CONSELHO DE PLANEJAMENTO TERRITORIAL E URBANO DO DISTRITO FEDERAL

Interessado: Secretaria de Estado de Turismo

Assunto: Modificação com acréscimo de novo pavilhão no Centro de Convenções Ulisses Guimarães.

Conselheiro Relator: **José Leme Galvão Jr.**, Representante do Conselho Internacional de Monumentos e Sítios – ICOMOS Brasil – Vinculado à UNESCO.

192 Plataforma da praça dos namorados até o limite do lote junto à calçada

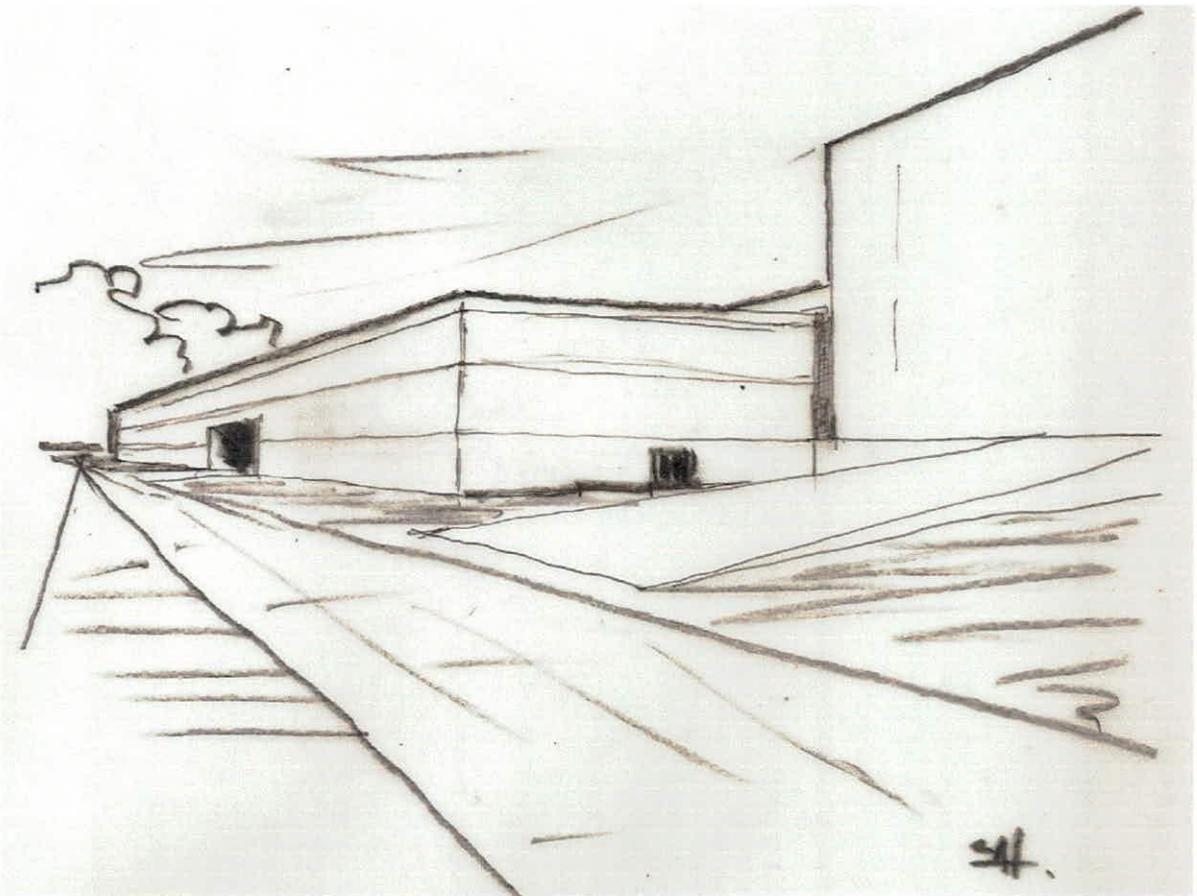
162 O novo pavilhão ocupa toda a extensão entre os pavilhões colaterais do CC. Entretanto não
163 está conectado e ainda está separado do conjunto por um desvão de pouco mais de um
164 metro, causando um estranho bloqueio, como uma portada que não pertence ao lugar.

165 Isso gera dificuldades de circulação e acesso e compromete o conjunto e a micro paisagem.
166 Em suma: Esse detalhe avulta como um aleijão, revelando-se muito ruim em todos os
167 aspectos técnicos de projeção e funcionalidade. É, do meu ponto de vista, intolerável.

194 Volume a construir no espaço da praça demolida

173 Aprovar o projeto, condicionado à integração da nova edificação ao conjunto preexistente,
174 com a introdução de elemento funcional e estético de união, promovendo melhor
175 acessibilidade e circulação protegida. Em suma uma passarela coberta que una os
176 pavilhões. Naturalmente e para o mesmo objetivo, cabem outras soluções de partido
177 arquitetônico, desde que cumpram a ressalva.
